INFORME DE CONTROL ESPECÍFICO
N° 042-2024-2-0396-SCE

SERVICIO DE CONTROL ESPECÍFICO A HECHOS CON PRESUNTA IRREGULARIDAD
MUNICIPALIDAD DISTRITAL DE ASCENSIÓN
ASCENSIÓN - HUANCAVELICA - HUANCAVELICA

ACTIVIDAD POR EMERGENCIA: "LIMPIEZA, DESCOLMATACIÓN Y ENROCADO DEL SECTOR TRONCOSO DEL DISTRITO DE ASCENSIÓN AFECTADOS POR LAS LLUVIAS INTENSAS EN EL PERIODO ENERO – ABRIL DEL AÑO 2023"

APROBACIÓN DE INFORME FINAL Y OTORGAMIENTO DE CONFORMIDAD DE LA ACTIVIDAD, A PESAR QUE EL CONTRATISTA EJECUTÓ SIN CUMPLIR LAS ESPECIFICACIONES TÉCNICAS DEL COMPONENTE III "REFORZAMIENTO DE DEFENSA RIBEREÑA CON ENROCADO", LO CUAL PERMITIÓ EL PAGO; OCASIONANDO PERJUICIO ECONÓMICO POR S/345 138,10.

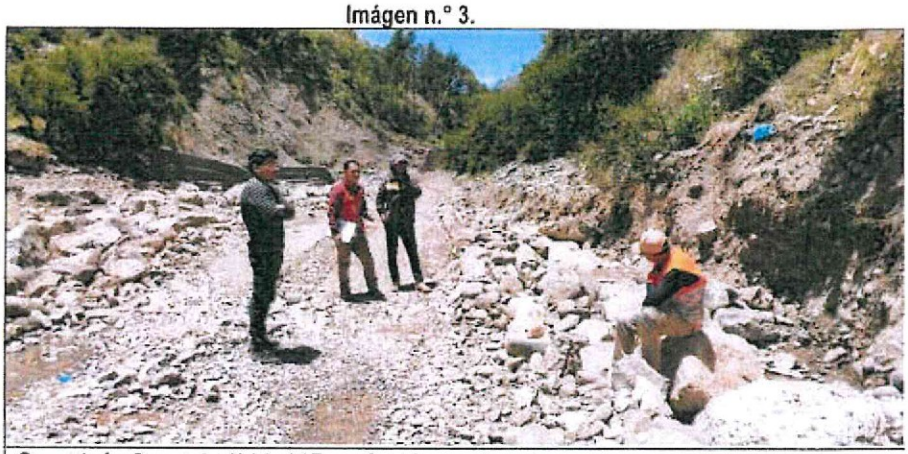
Comentario: Se aprecia la ejecución de la base del muro enrocado Tramo 1, la misma que se encuentra al nivel del cauce del rio y no teniendo el desplante de cimentación.

Gráfico n.° 2
Sección geométrica y dimensiones del enrocado

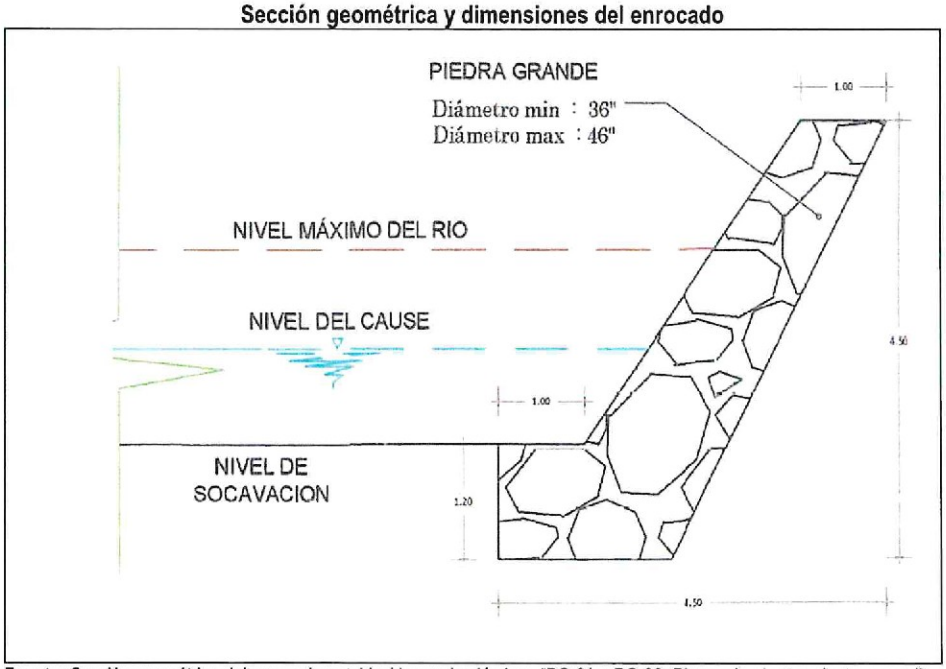
Igualmente, en la sección planos: láminas "PG-01 y PG-02, Planos de planteamiento general" **(Apéndice n.° 14)**, el reforzamiento de defensa ribereña con enrocado, comprende dos (2) tramos con una longitud total de 400 metros; siendo el tramo I, de 225 metros y el tramo II, de 175 metros, estableciéndose la misma sección geométrica del enrocado para ambos tramos, tal como se muestra a continuación:

Gráfico n.° 3
Sección geométrica y altura de la uña de para los tramos I y II

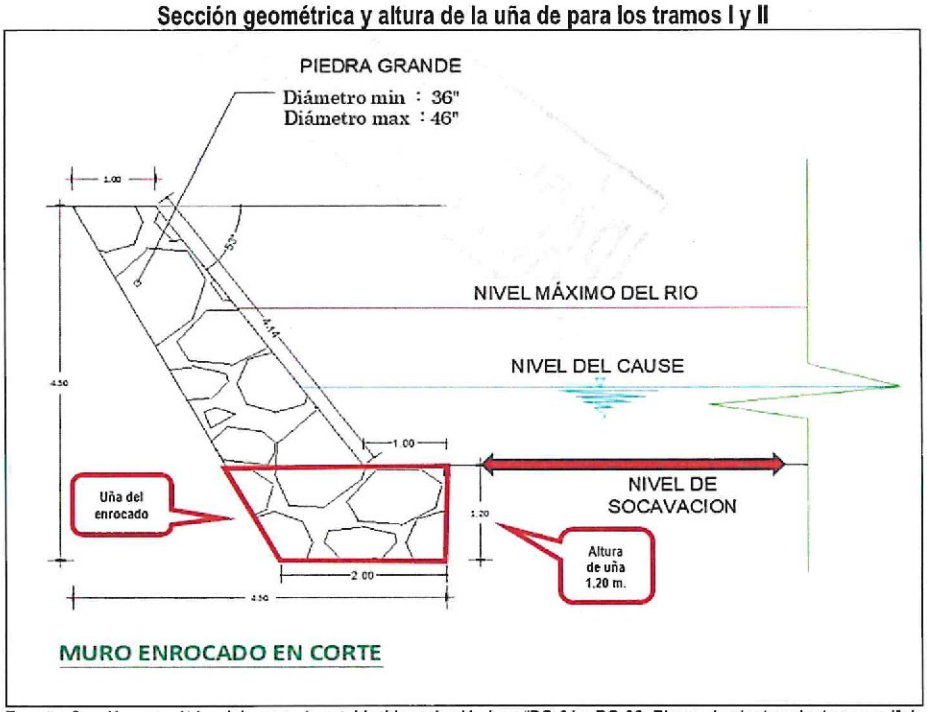
Para la ejecución de la partida excavación para enrocado, se estableció en las especificaciones técnicas y láminas "PG-01 y PG-02, Planos de planteamiento general" del informe técnico de la Actividad[30] **(Apéndice n.° 14)**, realizar la excavación con un ancho de 2,00 metros y una profundidad de 1,20 metros por debajo del nivel de socavación[31] para el enrocado, el cual tenía la misma sección para los tramos I y II, como se muestra en el gráfico siguiente:

Panel fotográfico n.° 1

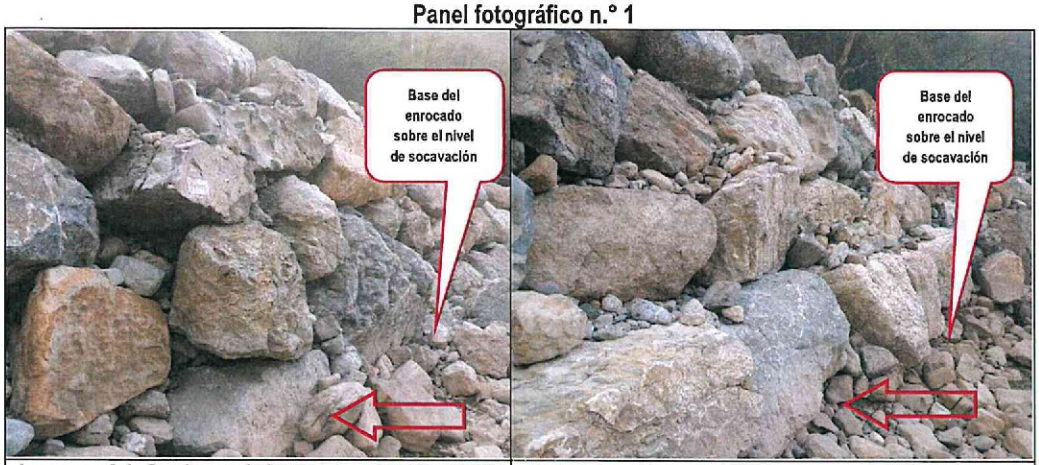
Sin embargo, durante la inspección física a la Actividad, realizada el 2 de mayo de 2024[32], se identificó en las progresivas 00+005, 00+010, 00+015 y 00+020 del tramo I, que la base del enrocado se encuentra sobre el nivel de socavación y en las progresivas 00+080, 00+090, 00+110, 00+120 y 00+130 del tramo II, la presencia de uñas[33] sobre el nivel de cauce del río, lo cual evidencia que, la excavación para el enrocado no se realizó de acuerdo a lo establecido en las especificaciones técnicas, que contempla la excavación con un ancho de 2,00 metros y una profundidad de 1,20 metros, por debajo del nivel de socavación[34], lo cual se refleja en las imágenes siguientes:

Imagen n.° 1: Se observa la base del enrocado sobre el nivel de socavación (progresivas 00+005 al 00+010) del tramo I.	**Imagen n.° 2:** Se observa la base del enrocado sobre el nivel de socavación (progresivas 00+015 al 00+020) del tramo I.

Panel fotográfico n.° 2

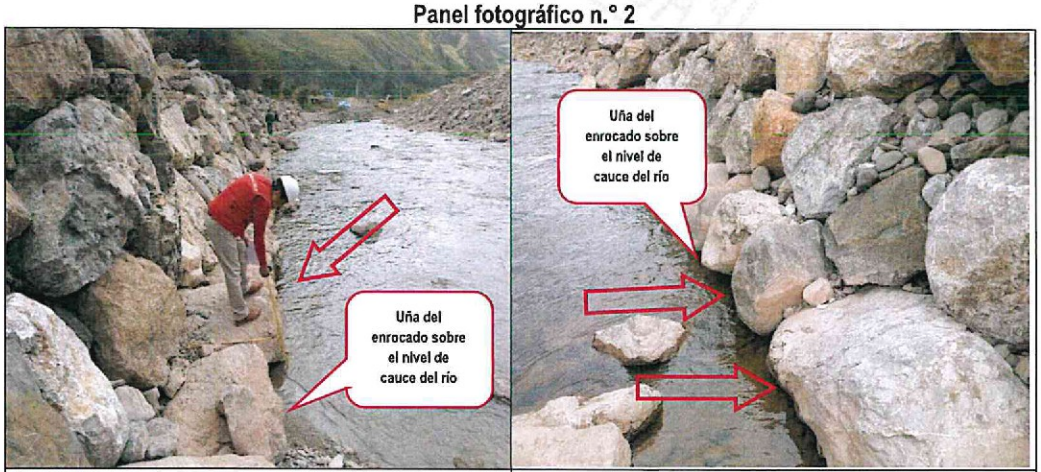
Imagen n.° 3: Se muestra la uña del enrocado sobre el nivel de cauce del río en las progresivas 00+080 al 00+090 del tramo II.	**Imagen n.° 4:** En la imagen se muestra la uña del enrocado sobre el nivel del cauce del río en las progresivas 00+120 al 00+130 del tramo II.

Gráfico n.° 4
Dimensiones y detalles de la sección geométrica del enrocado para los tramos I y II

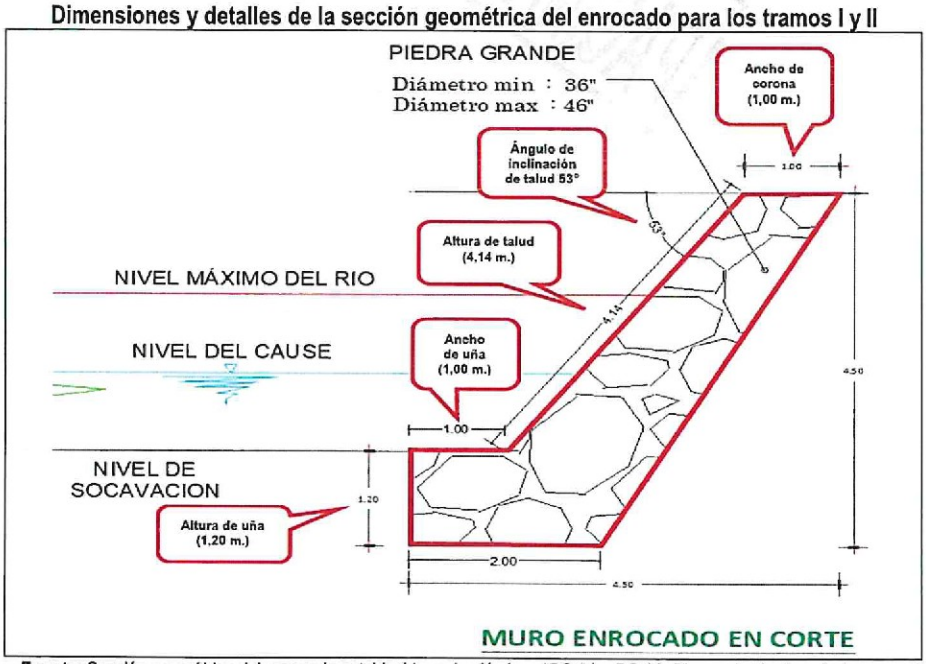
Esta partida corresponde a la ejecución del enrocado en lecho de río y talud de ribera para los tramos I y II, establecidas para la sección geométrica del enrocado en las láminas "PG-01 y PG-02, Planos de planteamiento general" y especificaciones técnicas del informe técnico de la Actividad **(Apéndice n.° 14)**, el cual debió tener las dimensiones siguientes: ancho de corona 1,00 metro, ángulo de inclinación máximo de la cara húmeda del talud respecto a la horizontal 53°, longitud de la cara húmeda del talud 4,14 metros (obtenida de la sección geométrica del enrocado), ancho de uña 1,00 metro, altura de uña 1,20 metros, y área de la sección del enrocado 7,20 m2, lo cual se muestra en el gráfico siguiente:

Panel fotográfico n.° 5

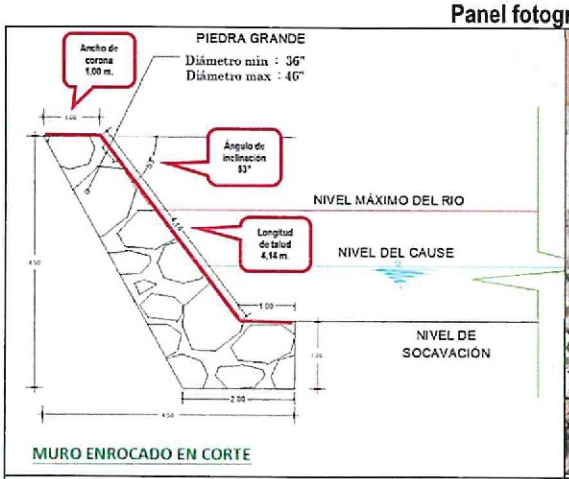
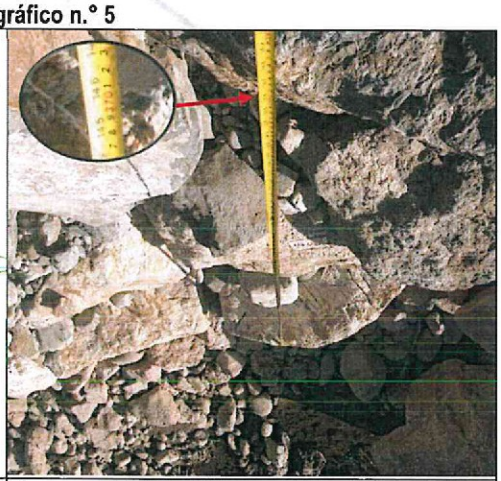
Descripción: Se muestra las dimensiones del ancho de corona, longitud de talud y ángulo máximo de inclinación respecto a la horizontal, establecidas para la sección geométrica del enrocado de los tramos I y II.	**Imagen n.° 8:** Se evidenció que la longitud de talud del enrocado ejecutado en el tramo I, progresiva 00+020, tiene una longitud de 3,70 metros desde la base del enrocado, lo cual es inferior a lo establecido en las dimensiones de la sección geométrica del enrocado.

Panel fotográfico n.° 11

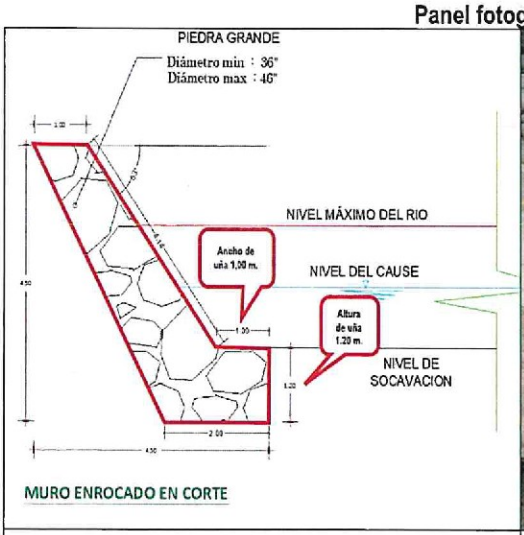
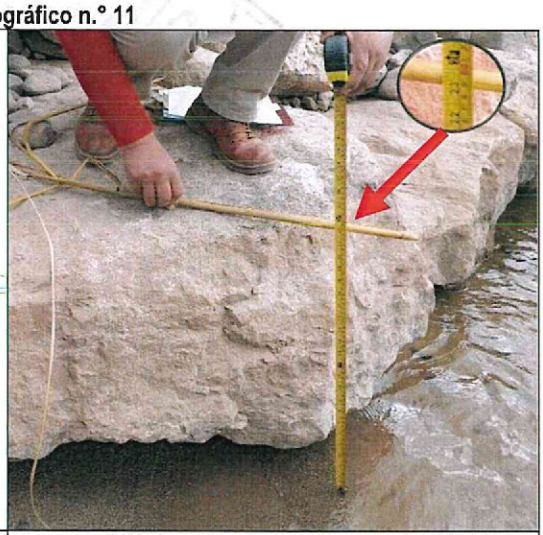
Descripción: Se muestra las dimensiones del ancho y altura de uña, establecidas para la sección geométrica del enrocado de los tramos I y II.	**Imagen n.° 14:** Se evidenció que en la progresiva 00+090 del tramo II, la altura de la uña es 0,60 metros, lo cual es inferior al establecido en las dimensiones de la sección geométrica del enrocado.

Gráfico n.° 5
Comparativo entre la sección geométrica del enrocado y sección del levantamiento topográfico

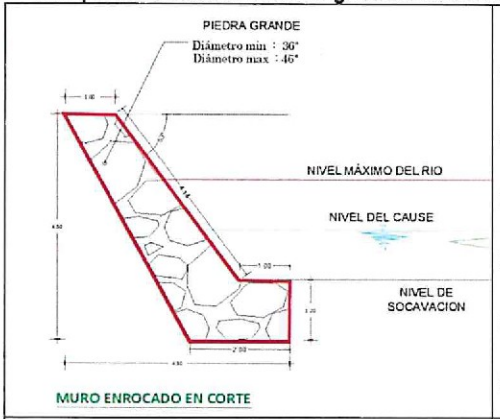
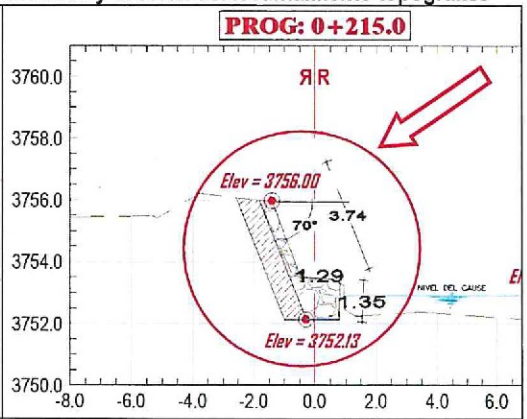
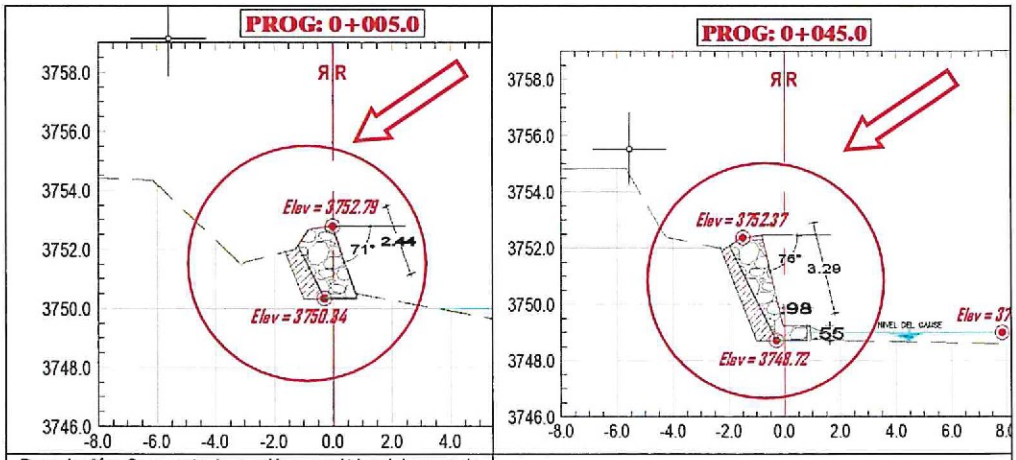
Descripción: Según láminas "PG-01 y PG-02, Planos de planteamiento general", se establecio un área de 7,20 m2 para la sección geométrica del enrocado en los tramos I y II.

Descripción: Se muestra la sección geométrica del enrocado según levantamiento topografico en la progresiva 00+215 del tramo I, la cual tiene sección geometrica distinta a lo establecido, con un área de 1,92 m2, la cual es inferior a la sección establecida en las láminas "PG-01 y PG-02, Planos de planteamiento general".

Descripción: Se muestra la sección geométrica del enrocado según levantamiento topografico en la progresiva 00+005 del tramo II, la cual tiene sección geometrica distinta a lo establecido, con un área de 2.91 m2, que es inferior a la sección única establecida en las láminas "PG-01 y PG-02, Planos de planteamiento general".	**Descripción:** Se muestra la sección geométrica del enrocado según levantamiento topografico en la progresiva 00+045 del tramo II, la cual tiene seccion distinta a lo establecido, con un área de de 3.40 m2, que es inferior a la sección única establecida en las láminas "PG-01 y PG-02, Planos de planteamiento general".

Es de precisar que, el área de la sección geométrica del enrocado es de 7,20 m2, según láminas "PG-01 y PG-02, Planos de planteamiento general" **(Apéndice n.° 14)**, con lo cual se estableció los metrados y presupuesto para la ejecución de la partida 03.02. "Reforzamiento de defensa ribereña con enrocado"; sin embargo, de los resultados del levantamiento topográfico se ha identificado que el área de la sección geométrica del enrocado es inferior a lo establecido, según se muestra en el gráfico n.° 5, con lo cual se evidencia el incumplimiento de las dimensiones establecidas para la sección geométrica del enrocado.

Panel fotográfico n.° 12

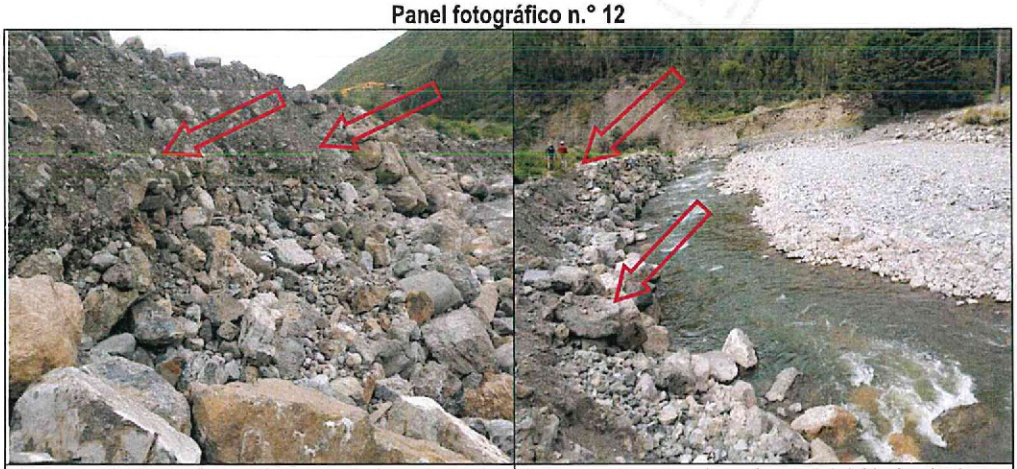
Imagen n.° 15: Se observó la presencia de material del lecho de río en el talud de reposo del enrocado desde la progresiva 00+090 al 00+150 del tramo I.	**Imagen n.° 16:** Se observó material del lecho de río en el talud de reposo del enrocado desde la progresiva 00+120 al 00+180 del tramo I.

Panel fotográfico n.° 13

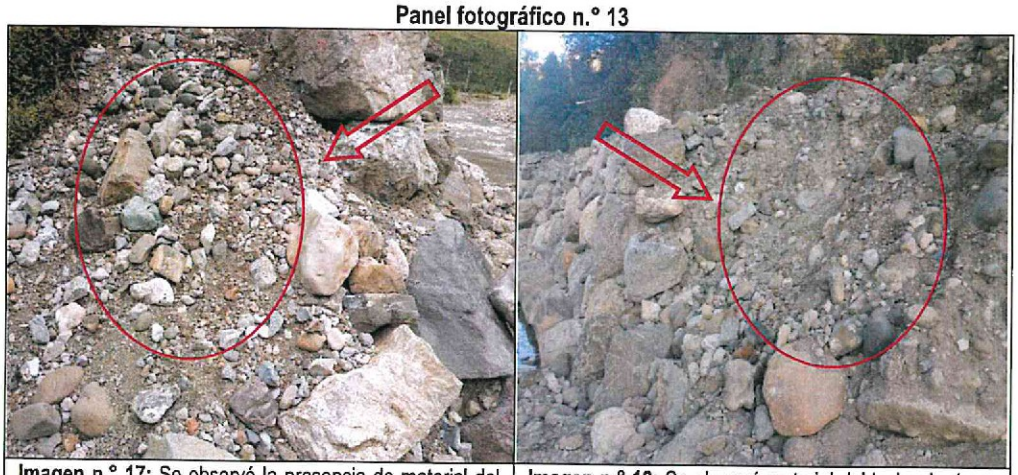
Imagen n.° 17: Se observó la presencia de material del lecho de río en el talud de reposo del enrocado en la progresiva 00+000 del tramo II.	**Imagen n.° 18:** Se observó material del lecho de río en el talud de reposo del enrocado en la progresiva 00+165 del tramo II.
